**AVIS RELATIF À LA PROTECTION
CONTRE LES EVENTUELS EFFETS NOCIFS ET NUISANCES
PROVOQUÉS PAR LES RAYONNEMENTS NON IONISANTS
GÉNÉRÉS PAR DES ANTENNES ÉMETTRICES STATIONNAIRES**

Commune : NAMUR - Exploitant : ORANGE

Référence exploitant : 098N1_3 / 30124N1_3 / 40124N1_3 / 50124N1_3

Rapport n° 2880 / 2025

Figure 1 : Vue en plan des lieux de séjour et des points de contrôle

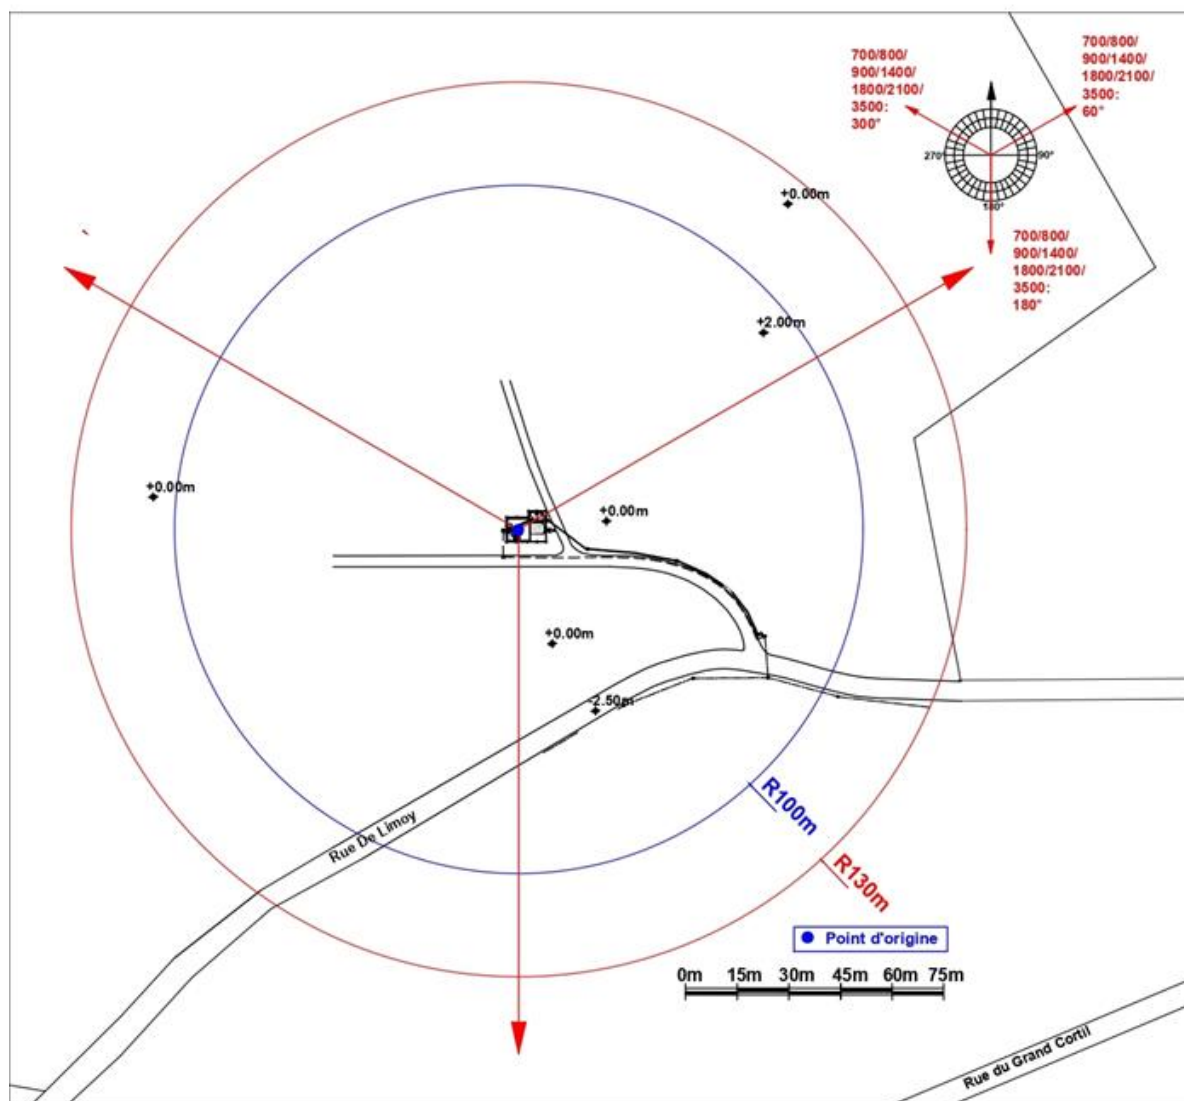
N° point de contrôle	LS	Atténuation (dB)	Indice d'exposition relatif à la limite par installation IE_i
Aucun lieu de séjour ne se trouve dans la zone où la limite d'immission pourrait être atteinte

En ce qui concerne les antennes de l'installation mentionnées dans le tableau 1, la distance maximale à laquelle la limite pourrait être atteinte, à l'extérieur, est égale à 88,9 m. S'il n'y a pas de LS à une distance inférieure, les antennes respectent forcément la limite d'immission.

Dans le cas des LS situés à l'intérieur des bâtiments, une atténuation d'obstacle est prise en compte et il en résulte que la distance maximale à laquelle la limite pourrait être atteinte se réduit à 63,0 m.

Figure 2 : Vue en plan des installations d'antennes dans un rayon de 300 mètres autour de l'installation faisant l'objet de la demande d'avis

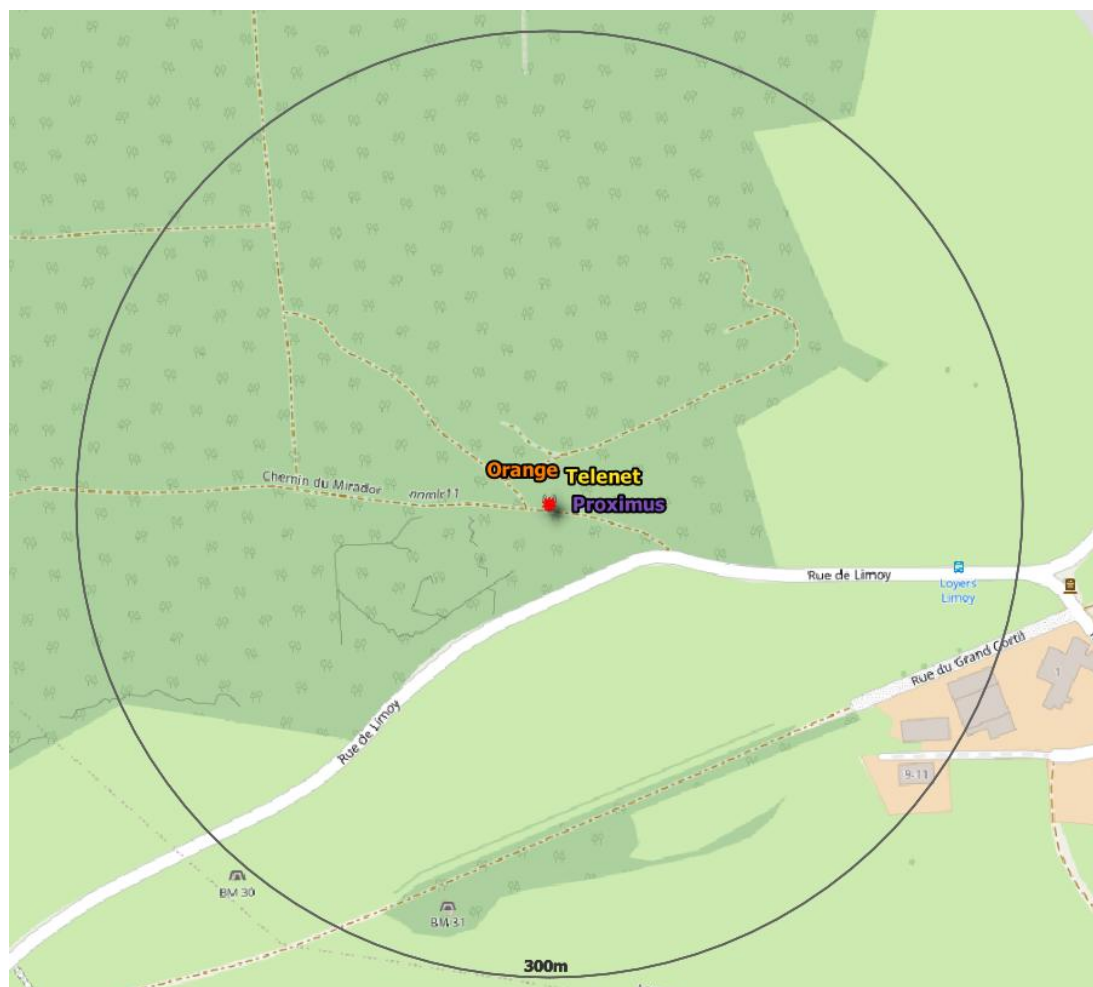
- il y a au plus 4 installations d'antennes émettrices stationnaires présentes dans la zone d'évaluation de 300 mètres de rayon représentée dans la figure 2, y inclus l'installation référencée dans le paragraphe 2 : la limite cumulative définie à l'article 4, §2 du décret est nécessairement respectée dans les lieux de séjour à l'intérieur de la zone d'évaluation de 300 mètres de rayon ;

- b) il y a exactement 5 installations d'antennes émettrices stationnaires présentes dans la zone d'évaluation de 300 mètres de rayon représentée dans la figure 2, y inclus l'installation référencée dans le paragraphe 2 et il existe, pour 3 ou 4 de ces installations, un avis attestant le respect de la limite abrogée de 3 V/m : la limite cumulative définie à l'article 4, §2 du décret est nécessairement respectée dans les lieux de séjour à l'intérieur de la zone d'évaluation de 300 mètres de rayon ;

- c) dans tous les autres cas, il a été vérifié que la limite cumulative définie à l'article 4, §2 du décret n'est pas dépassée dans les lieux de séjour sur base du nombre d'installations localisées dans la zone d'évaluation de 300 mètres de rayon représentée dans la figure 2, de leur localisation ainsi que des données inscrites dans la figure 1 et au paragraphe 4 du présent avis et dans les avis attestant le respect de la limite par installation ou de la limite abrogée de 3 V/m relatifs aux autres installations reprises dans la figure 2.

Compte tenu des considérations ci-dessus, il apparaît que l'intensité du rayonnement électromagnétique généré, dans les lieux de séjour situés dans un rayon de 300 mètres autour de l'installation référencée dans le paragraphe 2, par l'ensemble des antennes émettrices stationnaires de l'ensemble des exploitants du même site d'antennes émettrices stationnaires respecte la limite fixée à l'article 4, § 2 du décret.
